**AVIS RELATIF À LA PROTECTION
CONTRE LES EVENTUELS EFFETS NOCIFS ET NUISANCES
PROVOQUÉS PAR LES RAYONNEMENTS NON IONISANTS
GÉNÉRÉS PAR DES ANTENNES ÉMETTRICES STATIONNAIRES**

Commune : ENGHIEN - Exploitant : ORANGE

Référence exploitant : 429C1_1/30832C1_2/40832C1_1/50832C1_1

Rapport n° 288 / 2024

Figure 1 : Vue en plan des lieux de séjour et des points de contrôle

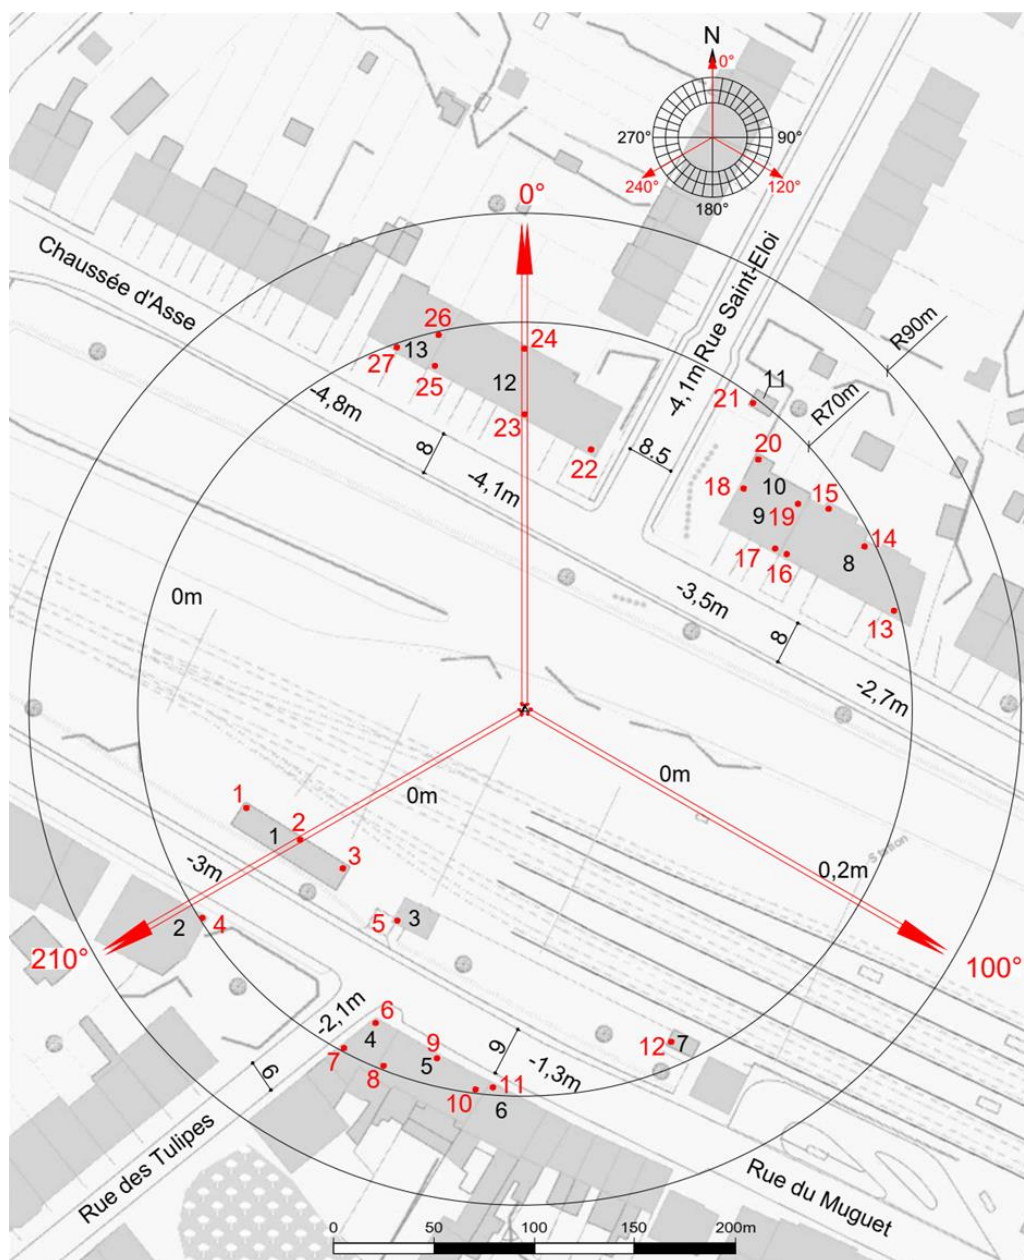
Les fréquences d'émission, la puissance rayonnée par chacune des antennes et leur gain permettent de déterminer le rayon de la zone à analyser. Tout dépassement de la limite par installation est exclu en dehors de cette zone. Le tableau 2 reprend les 35 LS² pour lesquels l'indice d'exposition est le plus élevé. Les différentes colonnes indiquent :

- le numéro du point de contrôle repris sur un des plans de la figure 1;
- le numéro du LS dans lequel se trouve le point de contrôle de la 1^{ère} colonne ;
- l'atténuation d'obstacle prise en compte pour le calcul de l'indice d'exposition dans le LS ;
- le résultat du calcul de l'indice d'exposition.

En ce qui concerne les antennes de l'installation mentionnées dans le tableau 1, la distance maximale à laquelle la limite pourrait être atteinte, à l'extérieur, est égale à 90,9 m. S'il n'y a pas de LS à une distance inférieure, les antennes respectent forcément la limite d'immission.

Dans le cas des LS situés à l'intérieur des bâtiments, une atténuation d'obstacle est prise en compte et il en résulte que la distance maximale à laquelle la limite pourrait être atteinte se réduit à 64,4 m.

Figure 2 : Vue en plan des installations d'antennes dans un rayon de 300 mètres autour de l'installation faisant l'objet de la demande d'avis

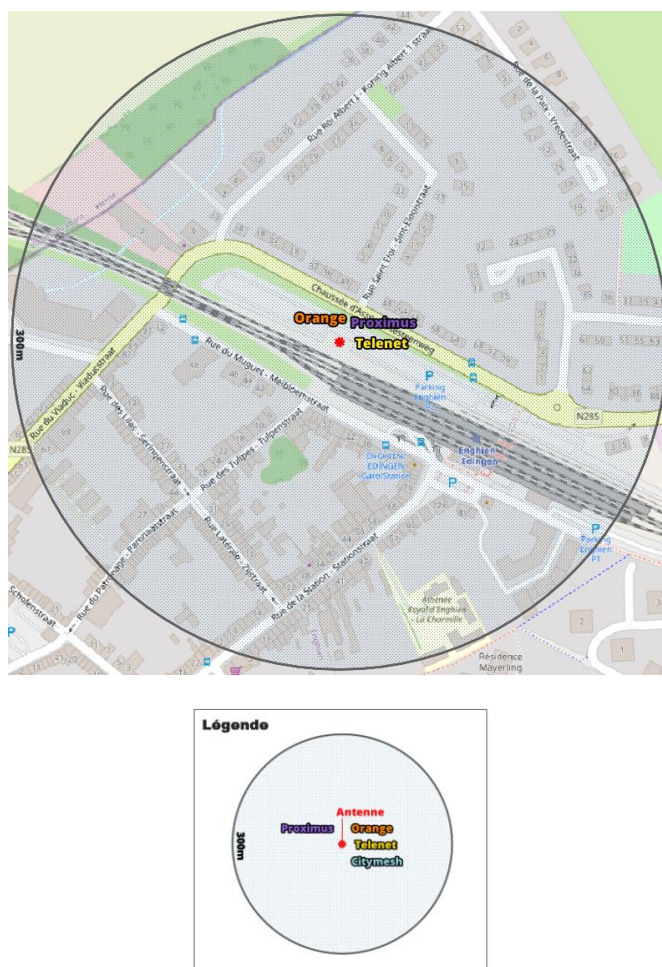
Le plan en projection verticale de la figure 2 indique la localisation des antennes actives éventuelles visées par le décret et situées dans un rayon de 300 mètres autour de l'installation référencée dans le paragraphe 2. Les données de localisation de ces antennes et les avis correspondant sont accessibles via le cadastre en ligne des antennes émettrices stationnaires⁶.

Compte tenu du nombre d'installations localisées dans la figure 2, il apparaît que l'intensité du rayonnement électromagnétique généré, dans les lieux de séjour situés à proximité de l'installation référencée dans le paragraphe 2, par l'ensemble des antennes émettrices stationnaires de l'ensemble des exploitants du même site d'antennes émettrices stationnaires respecte la limite fixée à l'article 4, § 2 du décret.
